⚠ SERVICE ALERT: FORCE TROLLING MOTOR DEPTH LIMITER

Force Trolling Motor 50" (010-02024-00) with a serial number lower than 5RA010297.

Force Trolling Motor 57" (010-02025-00) with a serial number lower than 5RC005878.

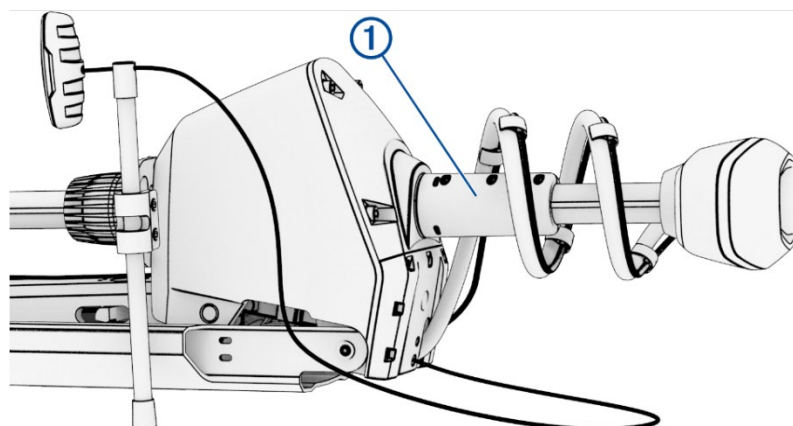
If the Force Trolling Motor is deployed at a depth that results in compression of the coil cable, repeated use may cause the coil cable to rub against itself and the trolling motor, damaging the coil cable. Damage to the coil cable could result in loss of trolling motor function and may cause an electrical short, possibly resulting in a brief electrical fire on the wire insulation in rare situations. As mandated in the *Force Trolling Motor Installation Instructions*, you must install a proper circuit breaker, which can limit heat buildup after the breaker trips. It should also be noted that the cable materials are flame retardant and self-extinguishing. These factors help limit the scope and duration of any potential brief electrical fire.

If your Force Trolling motor is in the affected product range, you must install a Garmin-provided depth limiting mechanism. Products manufactured after the affected product range should already have this mechanism installed. **This depth limiting mechanism MUST be installed on the Force Trolling motor at all times.**

If you have a Force Trolling motor without the depth-limiting mechanism installed, you must install one as soon as possible.

1. Examine your trolling motor to see if the depth-limiting mechanism is present ①.

2. Select an action:
 - a. If the depth-limiting mechanism is present, no further action is needed.
 - b. If the depth-limiting mechanism is not present, send an email with your name, shipping address, and serial number to MarineServiceAlerts@garmin.com to receive a free update kit containing the mechanism and the parts needed to install it. Instructions to install the mechanism are included in the kit.

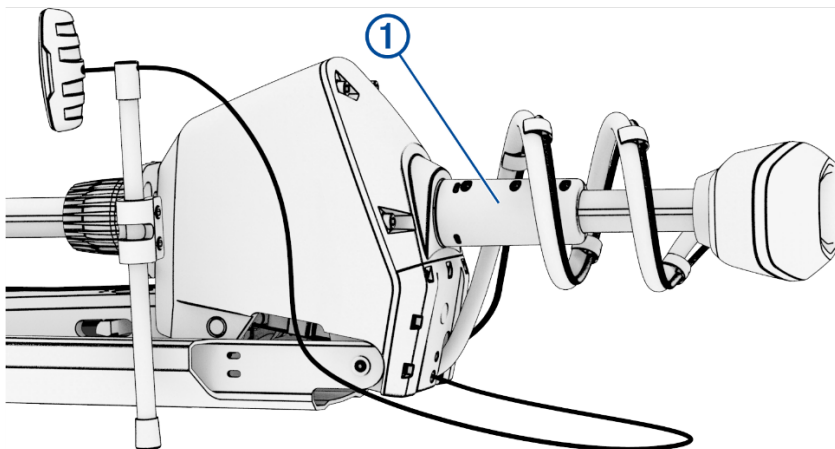
Si le moteur électrique Force est déployé à une profondeur entraînant la compression du câble enroulé, une utilisation répétée peut entraîner le frottement du câble enroulé contre lui-même et contre le moteur électrique, et endommager le câble enroulé. Si le câble enroulé est endommagé, le moteur électrique risque de cesser de fonctionner et de provoquer un court-circuit électrique, ce qui, dans de rares cas, peut entraîner un bref incendie au niveau de l'isolation des fils. Comme le stipulent les *Instructions de montage du moteur électrique Force*, vous devez installer un disjoncteur adéquat pour limiter l'accumulation de chaleur après le déclenchement du disjoncteur. Il convient également de noter que les matériaux du câble sont ignifuges et auto-extinguibles. Ces facteurs contribuent à limiter la portée et la durée de tout bref incendie électrique potentiel.

Si votre moteur électrique Force fait partie des modèles concernés, vous devez installer un mécanisme de limitation de profondeur fourni par Garmin. Les modèles plus récents sont déjà dotés de ce mécanisme. **Ce mécanisme de limitation de profondeur DOIT rester installé sur le moteur électrique Force tout le temps.**

Si votre moteur électrique Force n'est pas équipé du mécanisme de limitation de profondeur, vous devez en installer un dès que possible.

1. Examinez votre moteur électrique pour vérifier si le mécanisme de limitation de profondeur est présent ①.

- a. Si le mécanisme de limitation de profondeur est déjà installé, aucune autre action n'est nécessaire.
- b. Si le mécanisme de limitation de profondeur n'est pas installé, envoyez un e-mail avec votre nom, votre adresse de livraison et votre numéro de série au service d'assistance produit Garmin à l'adresse MarineServiceAlerts@garmin.com pour recevoir un kit de mise à jour gratuit contenant le mécanisme ainsi que les pièces nécessaires à son installation. Les instructions d'installation du mécanisme sont incluses dans le kit.

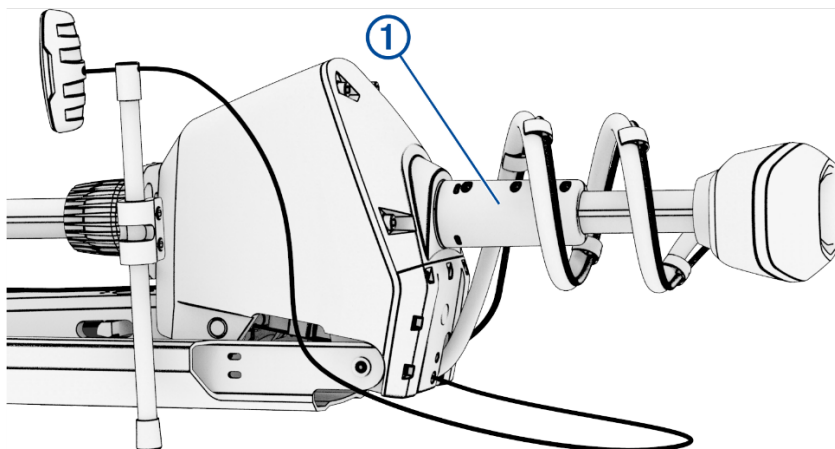
Se il trolling motor Force viene attivato a una profondità tale da provocare la compressione del cavo della bobina, l'uso ripetuto può farlo sfregare contro se stesso e il trolling motor, danneggiando il cavo della bobina. Eventuali danni al cavo della bobina potrebbero causare la perdita di funzionamento del trolling motor e un cortocircuito elettrico, con conseguente breve incendio elettrico sull'isolamento del filo in rare situazioni. Come indicato nelle *Istruzioni per l'installazione del trolling motor Force*, è necessario installare un selezionatore adeguato, che può limitare l'accumulo di calore dopo l'attivazione dell'interruttore. L'isolamento del filo è ignifugo e autoestinguente. Questi fattori contribuiscono a limitare l'ambito e la durata di qualsiasi potenziale breve incendio elettrico.

Se il trolling motor Force si trova nella gamma di prodotti interessati, è necessario installare un meccanismo di limitazione della profondità fornito da Garmin. I prodotti fabbricati dopo la gamma interessata devono avere già installato questo meccanismo. **Questo meccanismo di limitazione della profondità DEVE essere sempre installato sul trolling motor Force.**

Se si dispone di un trolling motor Force su cui non è installato il meccanismo di limitazione della profondità, è necessario installarne uno il prima possibile.

1. Esaminare il trolling motor per verificare se è presente il meccanismo di limitazione della profondità ①.

- a. Se è presente il meccanismo di limitazione della profondità, non sono necessarie ulteriori azioni.
- b. Se il meccanismo di limitazione della profondità non è presente, inviare un'e-mail con il proprio nome, l'indirizzo di spedizione e il numero di serie al servizio di assistenza Garmin all'indirizzo MarineServiceAlerts@garmin.com per ricevere un kit di aggiornamento gratuito contenente il meccanismo e le parti necessarie per installarlo. Le istruzioni per l'installazione del meccanismo sono incluse nel kit.

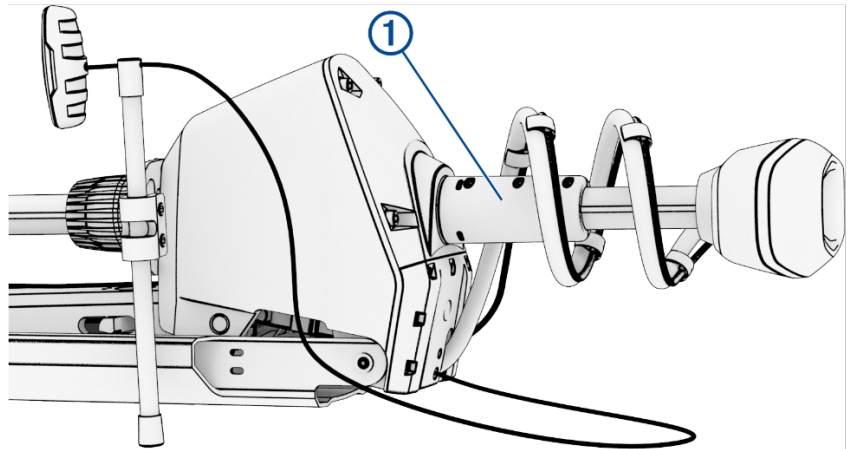
Falls der Force Trolling Motor bei einer Tiefe heruntergelassen wird, bei der das Spulenkabel komprimiert wird, könnte bei einer wiederholten Verwendung das Spulenkabel gegen sich selbst und gegen den Elektromotor reiben, wodurch das Spulenkabel beschädigt wird. Schäden am Spulenkabel könnten einen Verlust von Elektromotorfunktionen sowie einen elektrischen Kurzschluss zur Folge haben, was in seltenen Situationen zu einem kurzen Elektrobrand an der Kabelisolierung führen könnte. Entsprechend den Angaben im Dokument *Force Trolling Motor – Installationsanweisungen* müssen Sie einen geeigneten Unterbrecher installieren, der die Erwärmung nach einem Kurzschluss einschränken kann. Bitte beachten Sie, dass die Kabelmaterialien flammhemmend und selbstlöschend ist. Diese Faktoren helfen dabei, das Ausmaß und die Dauer eines möglichen kurzen Elektrobrands einzuschränken.

Falls Ihr Force Trolling Motor zu den betroffenen Produkten gehört, müssen Sie einen von Garmin bereitgestellten Tiefenbegrenzungsmechanismus installieren. Bei Produkten, die nach den betroffenen Seriennummern hergestellt wurden, sollte dieser Mechanismus bereits installiert sein. **Dieser Tiefenbegrenzungsmechanismus MUSS jederzeit am Force Trolling Motor installiert bleiben.**

Falls an Ihrem Force Trolling Motor kein Tiefenbegrenzungsmechanismus installiert ist, muss dieser so schnell wie möglich installiert werden.

1. Überprüfen Sie am Trolling Motor, ob der Tiefenbegrenzungsmechanismus vorhanden ist ①.

2. Wählen Sie eine Aktion:
 - a. Falls der Tiefenbegrenzungsmechanismus vorhanden ist, sind keine weiteren Maßnahmen erforderlich.
 - b. Falls der Tiefenbegrenzungsmechanismus nicht vorhanden ist, senden Sie eine Email mit Ihrem Namen, Ihrer Lieferadresse und der Seriennummer unter MarineServiceAlerts@garmin.com an den Garmin-Produktsupport, um ein kostenloses Update-Kit zu erhalten. Das Kit umfasst den Mechanismus und die für die Installation erforderlichen Teile. Anweisungen zum Installieren des Mechanismus sind im Kit enthalten.

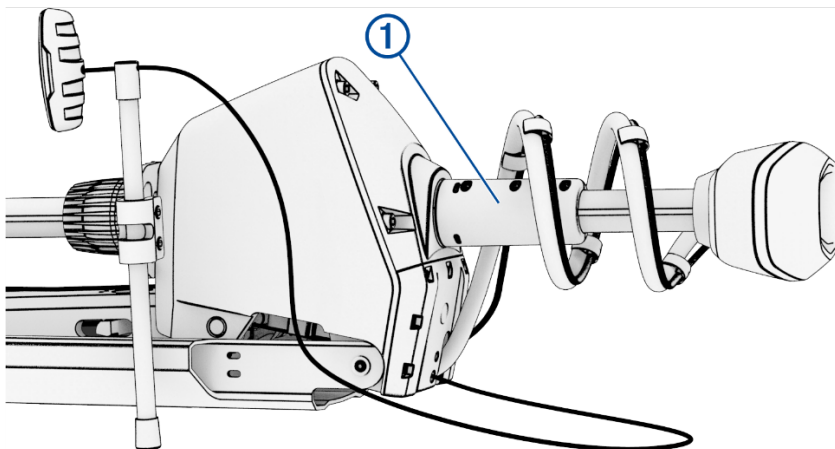
Si el motor eléctrico Force se despliega a una profundidad que provoca la compresión del cable de la bobina, el uso repetido puede provocar que el cable de la bobina se roce contra sí mismo y contra el motor eléctrico, lo que acaba ocasionando daños en el cable. Los daños en el cable de la bobina podrían provocar que el motor eléctrico deje de funcionar y dar lugar a un cortocircuito eléctrico, lo que podría provocar un pequeño incendio eléctrico en el aislamiento del cable en situaciones poco frecuentes. Como se indica en las *Instrucciones de instalación del motor eléctrico Force*, debes instalar un disyuntor adecuado, el cual se disparará y evitará que el sistema se recaliente. Es importante señalar también que el cable está hecho de materiales piroretardantes y autoextinguibles. Esto ayuda a reducir la magnitud y la duración de cualquier incendio eléctrico que pueda ocasionarse.

Si tu motor eléctrico Force forma parte de la gama de productos afectada, debes instalar un mecanismo limitador de profundidad proporcionado por Garmin. Los productos fabricados después de la gama de productos afectada ya deberían tener este mecanismo instalado. **Este mecanismo limitador de profundidad DEBE estar instalado en el motor eléctrico Force en todo momento.**

Si tienes un motor eléctrico Force sin el mecanismo de limitación de profundidad instalado, debes instalar uno lo antes posible.

1. Examina el motor eléctrico para comprobar si existe un mecanismo que limita la profundidad ①.

- a. Si hay un mecanismo de limitación de profundidad, no es necesario hacer nada más.
- b. Si no hay un mecanismo de limitación de profundidad, envía un correo electrónico con tu nombre, dirección de envío y número de serie al departamento de asistencia técnica de Garmin en MarineServiceAlerts@garmin.com para recibir un kit de actualización gratuito que contiene el mecanismo y las piezas necesarias para instalarlo. Las instrucciones para instalar el mecanismo se incluyen en el kit.

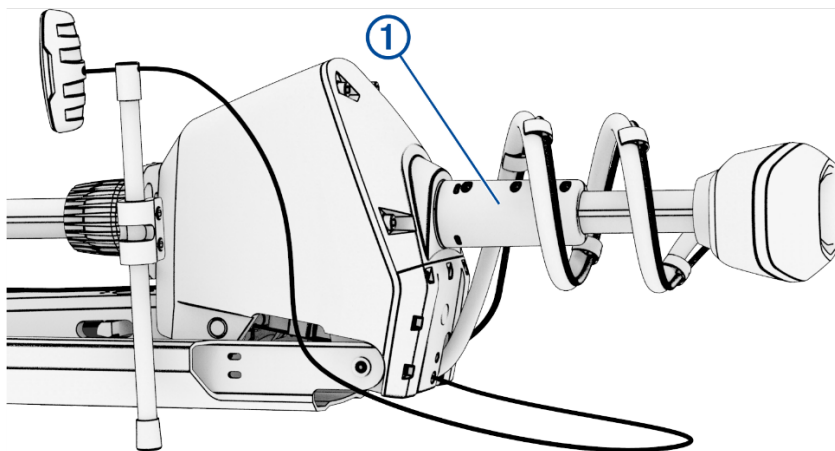
Se o motor de corrico Force for implantado em uma profundidade que resulte em compressão do cabo da bobina, o uso repetido pode fazer com que o cabo da bobina esfregue contra si mesmo e o motor de pesca, danificando o cabo da bobina. Danos ao cabo da bobina podem resultar na perda da função do motor de corrico e podem causar um curto-circuito elétrico, possivelmente resultando em um breve incêndio elétrico no isolamento do fio em situações raras. Conforme exigido nas *Instruções de instalação do motor de proa Force*, você deve instalar um disjuntor adequado, que poderá limitar o acúmulo de calor após o disparo do disjuntor. Note também que os materiais do cabo são retardantes de chamas e autoextinguíveis. Esses fatores ajudam a limitar o escopo e a duração de qualquer possível breve incêndio elétrico.

Se o seu motor de corrico Force estiver na faixa de produtos afetada, você deve instalar um mecanismo de limitação de profundidade fornecido pela Garmin. Os produtos fabricados após a faixa de produtos afetada já devem ter esse mecanismo instalado. **Esse mecanismo de limitação de profundidade DEVE estar sempre instalado no motor de corrico Force.**

Se você tiver um motor de corrico Force sem o mecanismo de limitação de profundidade instalado, você deve instalar um o mais rápido possível.

1. Examine o motor de corrico para ver se o mecanismo de limitação de profundidade está presente ①.

- a. Se o mecanismo de limitação de profundidade estiver presente, nenhuma ação adicional será necessária.
- b. Se o mecanismo de limitação de profundidade não estiver presente, envie um e-mail com seu nome, endereço de entrega e número de série para o Garmin Product Support em MarineServiceAlerts@garmin.com para receber um kit de atualização gratuito contendo o mecanismo e as peças necessárias para instalá-lo. As instruções para instalar o mecanismo estão incluídas no kit.

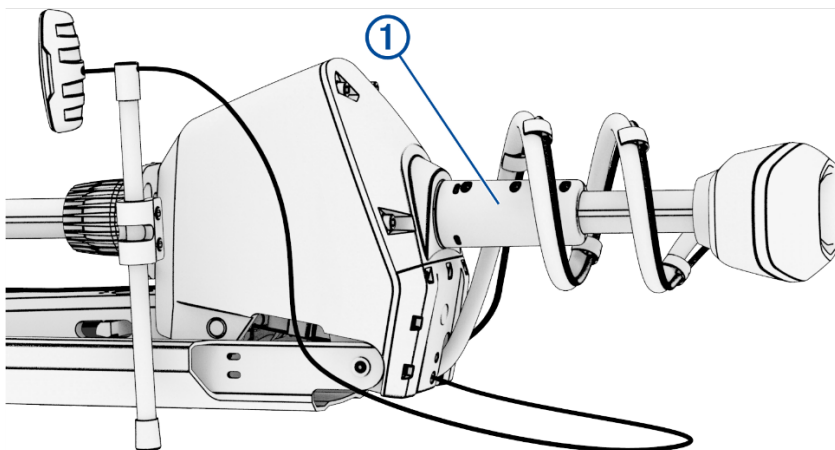
Als de Force Trolling Motor wordt ingezet op een diepte die zorgt voor compressie van de spoelkabel, kan herhaaldelijk gebruik ertoe leiden dat de spoelkabel tegen zichzelf en de trolling motor wrijft, waardoor de spoelkabel beschadigd raakt. De schade aan de spoelkabel zou ertoe kunnen leiden dat de trolling motor niet meer werkt en kan een elektrische kortsluiting veroorzaken, wat in zeldzame gevallen kan leiden tot een korte elektrische brand op de draadisolatie. Zoals voorgeschreven in de *Installatie-instructies voor de Force Trolling Motor*, moet u een juiste stroomonderbreker installeren, die de warmteontwikkeling kan beperken nadat de onderbreker is uitgeschakeld. Let er ook op dat het kabelmateriaal brandvertragend en zelfdovend is. Deze factoren helpen de omvang en duur van een mogelijke korte elektrische brand te beperken.

Als uw Force Trolling Motor tot de getroffen productserie behoort, moet u een door Garmin verstrekt dieptebegrenzend mechanisme installeren. Bij producten die na de getroffen productserie zijn geproduceerd, moet dit mechanisme al zijn geïnstalleerd. **Dit dieptebegrenzingsmechanisme MOET te allen tijde op de Force Trolling Motor worden geïnstalleerd.**

Als u een Force Trolling Motor hebt zonder geïnstalleerd dieptebegrenzend mechanisme, dient u dit zo snel mogelijk te installeren.

1. Controleer uw trolling motor om te zien of het dieptebegrenzingsmechanisme aanwezig is ①.

- a. Als het dieptebegrenzingsmechanisme aanwezig is, hoeft u verder niets te doen.
- b. Als het dieptebegrenzingsmechanisme niet aanwezig is, stuurt u een e-mail met uw naam, verzendadres en serienummer naar Garmin Product Support via MarineServiceAlerts@garmin.com om een gratis updatekit te ontvangen met het mechanisme en de onderdelen die nodig zijn om het te installeren. De kit bevat instructies voor het installeren van het mechanisme.

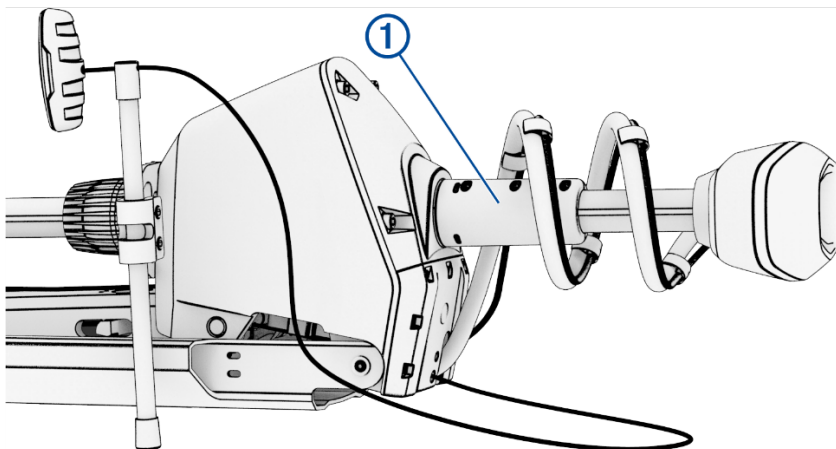
Hvis Force elmotoren anvendes på en dybde, der resulterer i komprimering af spolekablet, kan gentagen brug få spolekablet til at gnide mod sig selv og elmotoren, hvilket beskadiger spolekablet. Beskadigelse af spolekablet kan medføre, at elmotorfunktionen holder op med at virke og kan forårsage en elektrisk kortslutning, hvilket muligvis kan resultere i en lille elektrisk brand på kabelisoleringen i sjældne situationer. Som beskrevet i *Installationsvejledning til Force elmotor* skal du installere en korrekt afbryder, som kan begrænse varmeophobningen, når afbryderen udløses. Bemærk også, at kabelmaterialerne er brandhæmmende og selvslukkende. Disse faktorer er med til at begrænse omfanget og varigheden af en eventuel kortvarig elektrisk brand.

Hvis din Force elmotor er i det berørte produktsortiment, skal du installere en dybdebegrænsende mekanisme, der leveres af Garmin. Produkter, der er fremstillet i henhold til det berørte produktsortiment, bør allerede have denne mekanisme installeret. **Denne dybdebegrænsende mekanisme SKAL altid være installeret på Force-elmotoren.**

Hvis du har en Force elmotor, hvor den dybdebegrænsende mekanisme ikke er installeret, skal du installere den så hurtigt som muligt.

1. Undersøg elmotoren for at se, om den dybdebegrænsende mekanisme er til stede ①.

- a. Hvis den dybdebegrænsende mekanisme er til stede, er der ikke behov for yderligere handling.
- b. Hvis den dybdebegrænsende mekanisme ikke er til stede, skal du sende en e-mail med dit navn, din leveringsadresse og serienummeret til Garmins produktsupport via MarineServiceAlerts@garmin.com for at modtage et gratis opdateringssæt, der indeholder mekanismen og de dele, der er nødvendige for at installere den. Instruktioner til installering af mekanismen medfølger sættet.

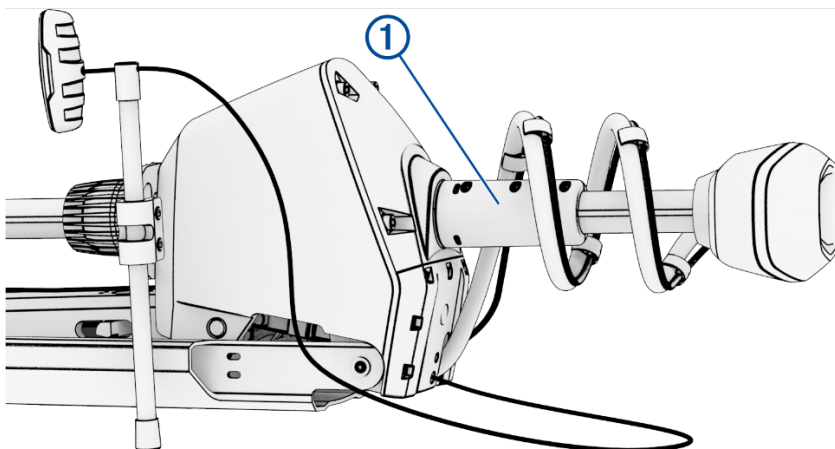
Jos Force-keulamoottori otetaan käyttöön syvyydessä, jossa kierrekaapeli joutuu puristuksiin, kaapeli saattaa hankautua toistuvassa käytössä keulamoottoria vasten ja vioittua. Jos kierrekaapeli vioittuu, keulamoottori saattaa lakata toimimasta ja kaapeli voi aiheuttaa oikosulun, joka puolestaan saattaa aiheuttaa lyhyen sähköpalon johdon eristeessä. Kuten *Force-keulamoottorin asennusohjeissa* mainitaan, keulamoottorin kanssa on käytettävä asianmukaista virrankatkaisinta, joka voi rajoittaa kuumentumista laukeamalla. Huomioi myös, että kaapelin materiaalit ovat paloa hidastavia ja itsestään sammuvia. Nämä tekijät rajoittavat mahdollisen lyhyen sähköpalon laajuutta ja kestoja.

Jos käyttämäsi Force-keulamoottori kuuluu mainittuun tuotevalikoimaan, sinun on asennettava Garminilta saatava syvyyssrajoitinmekanismi. Mainitun tuotevalikoiman jälkeen valmistetuissa tuotteissa pitäisi olla kyseinen mekanismi valmiiksi asennettuna. **Tämän syvyyssrajoitinmekanismin ON OLTAVA aina asennettuna Force-keulamoottorissa.**

Jos sinulla on Force-keulamoottori, johon ei ole asennettu syvyyssrajoitinmekanismia, sinun on asennettava se mahdollisimman pian.

1. Tarkista, onko keulamoottorissasi syvyyssrajoitinmekanismi ①.

- a. Jos syvyysrajoitinmekanismi on asennettu, muita toimia ei tarvita.
- b. Jos syvyysrajoitinmekanismia ei ole, lähetä nimesi, toimitusosoitteesi ja keulamoottorin sarjanumero Garminin tuotetuen osoitteeseen MarineServiceAlerts@garmin.com. Saat maksuttoman päivityssarjan, joka sisältää mekanismin ja sen asentamiseen tarvittavat osat. Sarja sisältää mekanismin asennusohjeet.

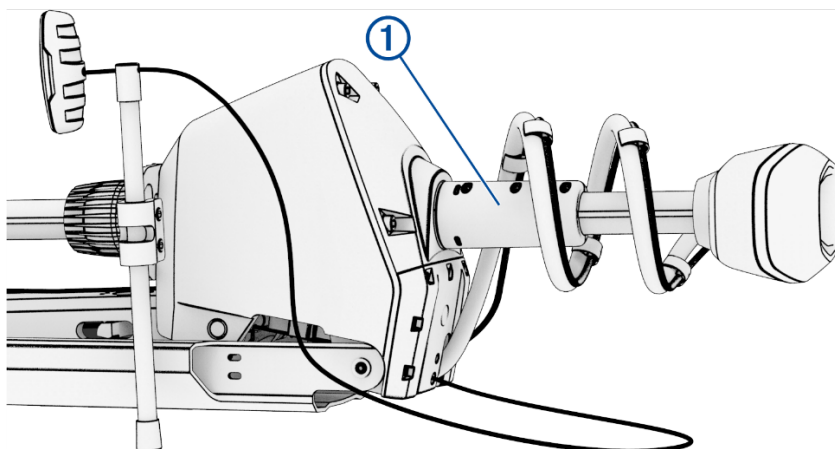
Hvis Force-dorgemotoren felles ut på en dybde som resulterer i at spolekabelen blir komprimert, kan gjentatt bruk få spolekabelen til å gni mot seg selv og dorgemotoren, noe som skader spolekabelen. Skade på spolekabelen kan resultere i at dorgemotoren yter dårligere og forårsake elektrisk kortslutning, noe som i sjeldne tilfeller kan resultere i elektrisk brann på ledningsisoleringen. Slik det er pålagt i *Installeringsinstruksjoner for Force-dorgemotor*, må du montere en egnet automatsikring, som kan begrense varmeutviklingen etter at sikringen er utløst. Vær også oppmerksom på at kabelmaterialene er flammesikre og selvslukkende. Disse faktorene bidrar til å begrense omfanget og varigheten av en eventuell kort elektrisk brann.

Hvis Force-dorgemotoren din er i det berørte produktutvalget, må du montere en dybdebegrensermekanisme fra Garmin. Produkter som er produsert etter det berørte produktutvalget, skal allerede ha denne mekanismen montert. **Denne dybdebegrensermekanismen MÅ være montert på Force-dorgemotoren hele tiden.**

Hvis du har en Force-dorgemotor uten en montert dybdebegrensermekanisme, må du montere en så fort som mulig.

1. Undersøk dorgemotoren for å se om dybdebegrensermekanismen er til stede ①.

- a. Hvis dybdebegrensermekanismen er til stede, er det ikke nødvendig med ytterligere tiltak.
- b. Hvis dybdebegrensermekanismen ikke er til stede, kan du sende en e-post med navn, leveringsadresse og serienummer til Garmins produktkundestøtte på MarineServiceAlerts@garmin.com for å motta et kostnadsfritt oppdateringssett som inneholder mekanismen og delene som trengs for å montere det. Instruksjoner for å montere mekanismen følger med i settet.

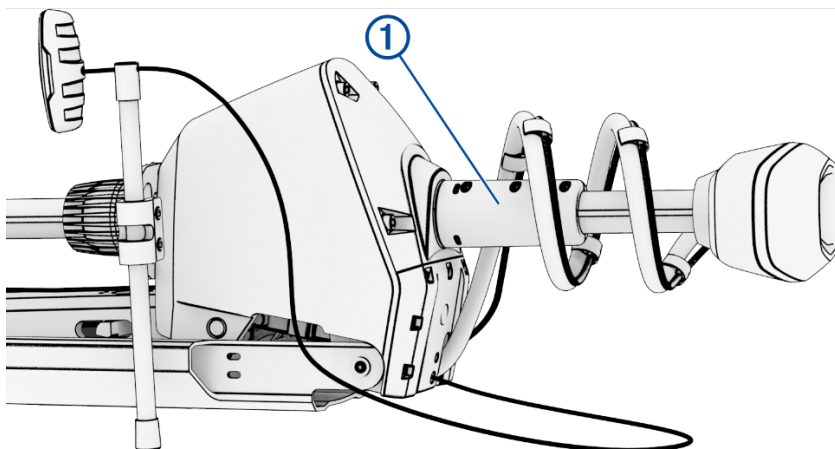
Om Force-trollingmotorn börjar användas på ett djup som resulterar i kompression av spolkabeln kan upprepad användning leda till att spolkabeln gnider mot sig själv och trollingmotorn, vilket kan skada spolkabeln. Skada på spolkabeln kan leda till förlust av trollingmotorfunktion och orsaka en elektrisk kortslutning, vilket i sällsynta fall kan resultera i en kortvarig elektrisk brand på kabelns isolering. Enligt vad som anges i *installationsinstruktionerna för Force-trollingmotorn* måste du installera en lämplig krets brytare som kan begränsa värmeuppbyggnad när brytaren har utlöst. Det bör även noteras att kabelmaterialen är flamskyddade och självsläckande. Dessa faktorer bidrar till att begränsa omfattningen och varaktigheten för en eventuell kort elbrand.

Om Force-trollingmotorn befinner sig inom det berörda produktsortimentet måste du installera en mekanism för djupbegränsning från Garmin. Produkter som tillverkats efter det berörda produktsortimentet ska redan ha denna mekanism installerad. **Den här djupbegränsande mekanismen MÅSTE alltid installeras på Force-trollingmotorn.**

Om du har en Force-trollingmotor utan mekanism för djupbegränsning installerad måste du installera en sådan så snart som möjligt.

1. Undersök trollingmotorn för att se om mekanismen för djupbegränsning är installerad ①.

- a. Om det finns en mekanism för djupbegränsning behövs ingen ytterligare åtgärd.
- b. Om det inte finns någon mekanism för djupbegränsning skickar du ett e-postmeddelande med ditt namn, din leveransadress och ditt serienummer till Garmins produktsupport på MarineServiceAlerts@garmin.com för att få ett kostnadsfritt uppdateringssats med mekanismen och de delar som behövs för att installera den. Instruktioner för installation av mekanismen ingår i satsen.

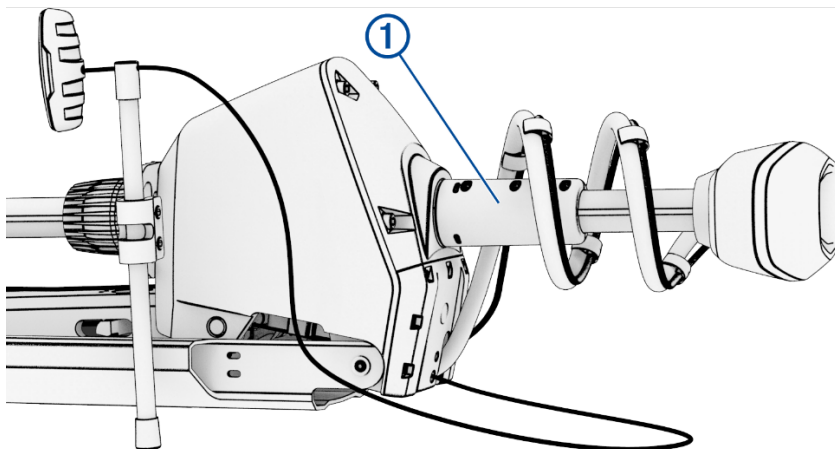
Jeśli silnik trollingowy Force jest używany na głębokości, która powoduje ściskanie przewodu spiralnego, wielokrotne używanie silnika w takiej sytuacji może spowodować ocieranie się przewodu spiralnego o silnik trollingowy, prowadząc do uszkodzenia przewodu spiralnego. Uszkodzenie przewodu spiralnego może spowodować awarię silnika trollingowego i zwarcie elektryczne, co w rzadkich przypadkach może doprowadzić do krótkotrwałego pożaru izolacji przewodu. Zgodnie z wymogami zawartymi w *Instrukcji instalacji silnika zaburtowego Force* musi być zainstalowany odpowiedni wyłącznik automatyczny, który ograniczy nagrzewanie po wyzwoleniu wyłącznika. Należy również podkreślić, że materiały, z których wykonany jest przewód, są ognioodporne i samogasnące. Czynniki te pomagają ograniczyć zasięg i czas trwania potencjalnego krótkotrwałego pożaru elektrycznego.

Jeśli posiadany silnik trollingowy Force należy do serii produktów, których dotyczy ten problem, należy zamontować mechanizm ogranicznika głębokości firmy Garmin. Produkty wyprodukowane po wprowadzeniu tej serii powinny być już wyposażone w ten mechanizm. **Ten mechanizm ogranicznika głębokości MUSI być zawsze zamontowany w silniku trollingowym Force.**

W przypadku posiadania silnika trollingowego Force bez zamontowanego mechanizmu ogranicznika głębokości, należy go jak najszybciej zamontować.

1. Sprawdź, czy w silniku trollingowym znajduje się zamontowany mechanizm ogranicznika głębokości ①.

2. Wybierz czynność:
 - a. Jeśli mechanizm ogranicznika głębokości jest zamontowany, dalsze działania nie są konieczne.
 - b. Jeśli mechanizm ogranicznika głębokości nie jest zamontowany, wyślij wiadomość e-mail zawierającą imię i nazwisko, adres wysyłki i numer seryjny do działu pomocy technicznej Garmin na adres MarineServiceAlerts@garmin.com, aby otrzymać bezpłatny zestaw do modernizacji, który zawiera mechanizm i części potrzebne do jego zamontowania. Instrukcje montażu mechanizmu znajdują się w zestawie.
